**Avis délibéré de la mission régionale d'autorité environnementale sur un parc photovoltaïque au sol porté par la société RP GLOBAL sur la commune de Freyssenet (07)**

**Avis n° 2023-ARA-AP-1546**

**Avis délibéré le 1 août 2023**

Figure 1: Vue d'ensemble sur le site du projet (source : dossier)

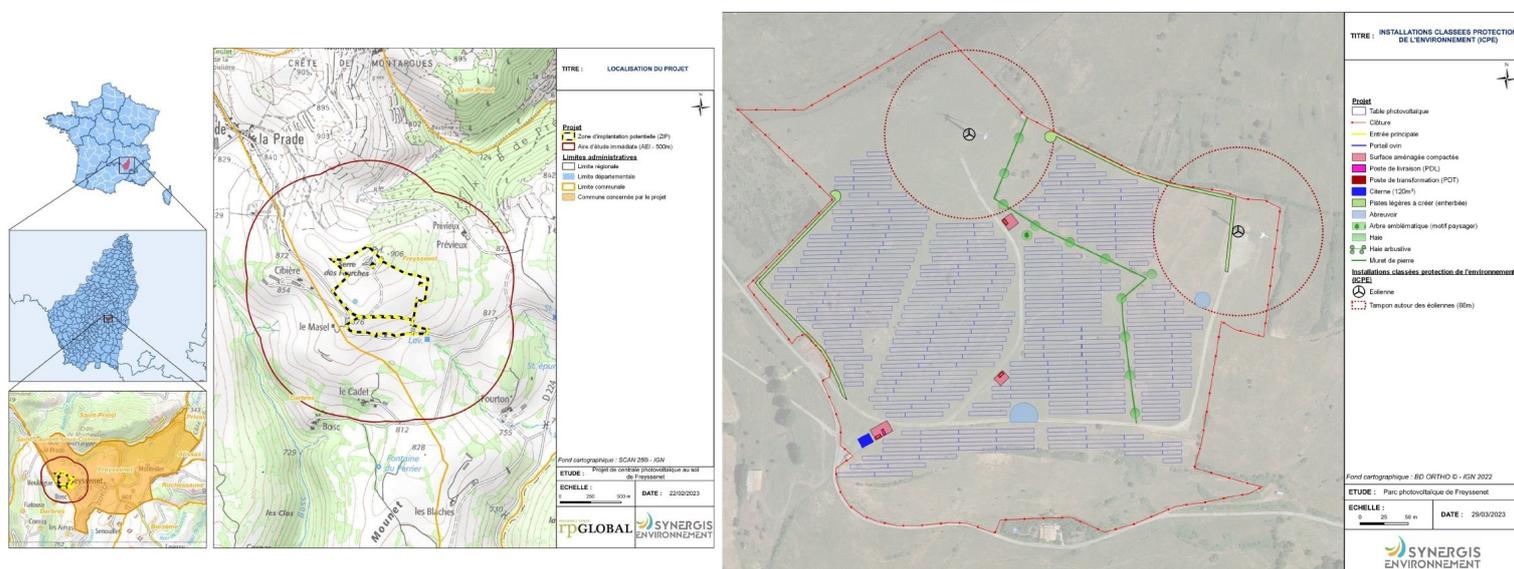
Le raccordement du projet au réseau public est envisagé sur un poste source local situé à Privas à 12,3 km. La capacité restante au titre du S3REnR est de 15,4 MW. Selon le dossier, le raccordement externe suivra les itinéraires routiers existants et ne sera pas de nature à engendrer d'impacts notables sur le réseau hydrographique, y compris en cas de franchissement de cours d'eau pour lesquels le raccordement suivra les ouvrages d'arts existants sans nécessité d'interrompre les écoulements. L'incidence brute est ainsi qualifiée de très faible dans l'étude d'impact. Cependant, aucune analyse détaillée de ses impacts n'est présentée dans le dossier alors qu'elle doit être incluse dès ce stade.

**L'Autorité environnementale recommande de décrire précisément et d'inclure explicitement dans le périmètre du projet et donc de l'étude d'impact, le raccordement au réseau électrique fonctionnellement lié au parc photovoltaïque, et les éventuels renforcements du réseau électrique national associés<sup>1</sup>, d'évaluer leurs incidences environnementales et de présenter les mesures prises pour les éviter, les réduire et si besoin les compenser.**

Figure 2: Vue d'ensemble sur le site du projet (source : dossier)

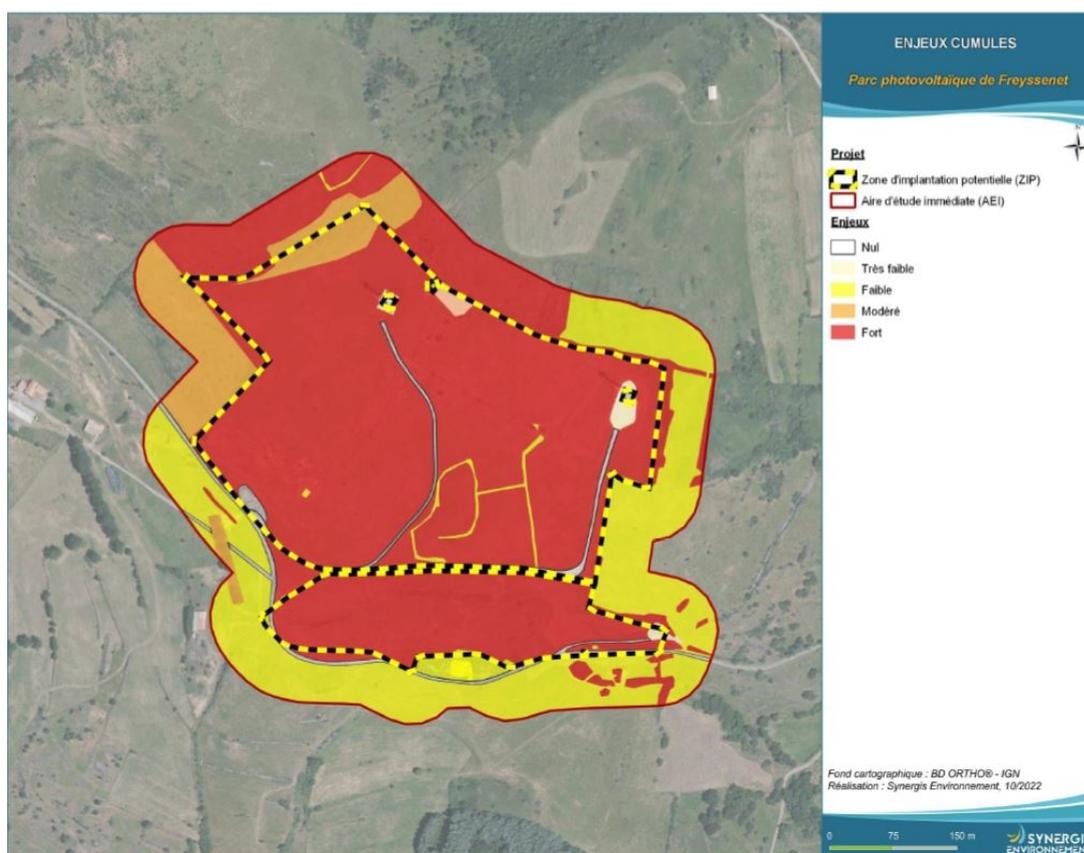
Le site est compris par ailleurs dans un réservoir de biodiversité, composé à la fois de milieux ouverts et de zones boisées d'altitude. Plusieurs autres réservoirs de biodiversité sont présents à proximité, assurant ainsi la reproduction et le déplacement des espèces faunistiques au sein des différents milieux. Selon le dossier, le projet n'impactera pas ou très peu la trame bocagère. De même, aucun élément de la trame bleue n'est situé au sein de l'emprise du projet. L'adaptation des clôtures en faveur de la petite faune permettra de limiter l'atteinte aux axes de déplacements des populations locales. Cependant, le dossier ne décline pas cette trame verte et bleue à l'échelle locale, ce qui rend difficile l'appréciation de l'incidence jugée de très faible à négligeable.

Seules des mesures d'accompagnement et de suivi sont évoquées telles que l'installation d'abris ou de gîtes artificiels pour la faune au droit du projet ou à proximité, le suivi des phases chantier/exploitation par un écologue.

**L'Autorité environnementale recommande de :**

- **décliner localement la trame verte et bleue à l'échelle de l'aire d'étude éloignée ;**

- reprendre l'analyse des incidences en particulier sur les habitats communautaires et les espèces protégées inféodées à ces milieux en démontrant l'absence d'incidences résiduelles ;
- le cas échéant, mettre en œuvre ou renforcer les mesures d'évitement et de réduction (y compris concernant les travaux de raccordement), et définir les mesures de compensation qui s'imposent afin de pouvoir conclure à l'absence de perte nette de biodiversité.
